## 智能开关:Spark三开

Spark智能三开 2019.12.31

REV: 10.0

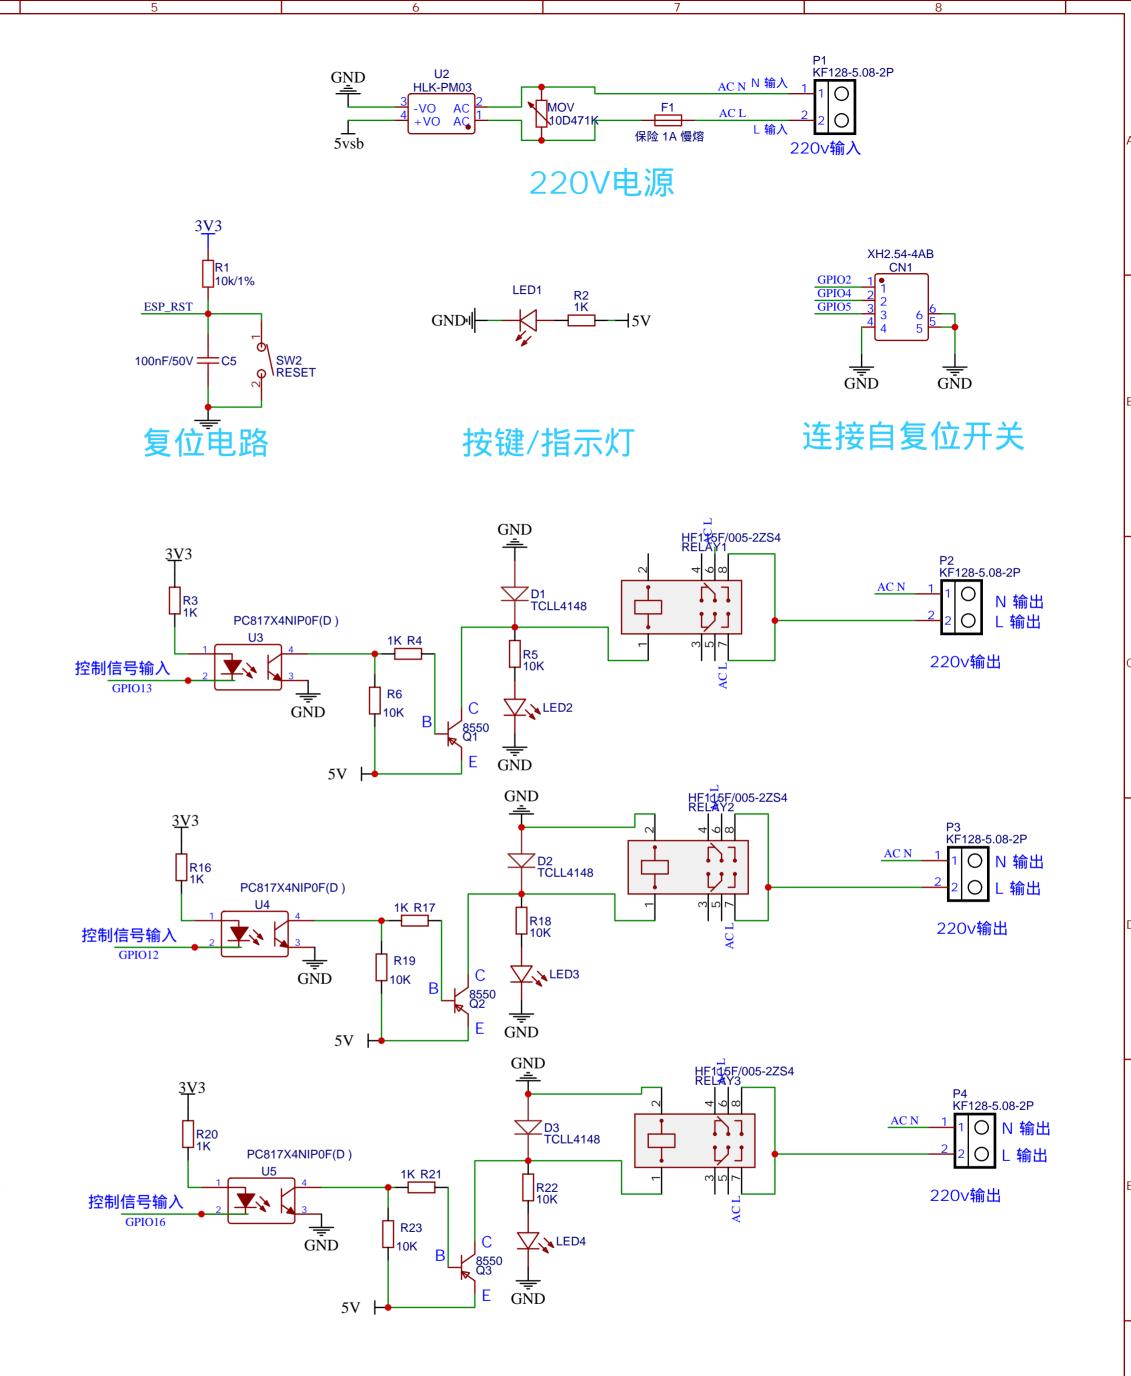
2020.1.2 v6.0修订:修复光耦输入5v和3.3v控制异常的bug

2020.1.6 v7.0修订:加保险丝 增厚底层强电覆铜

2020.1.9 v8.0修订:增加压敏电阻 更换慢熔保险丝

2020.1.10 v9.0修订:移动USB接口 方便螺丝固定

2020.1.10 v9.1修订:优化丝印信息 优化动作LED灯位置

2020.2.20 v10.0修订:修改光耦输入端电阻为1K 保证继电器正常吸合
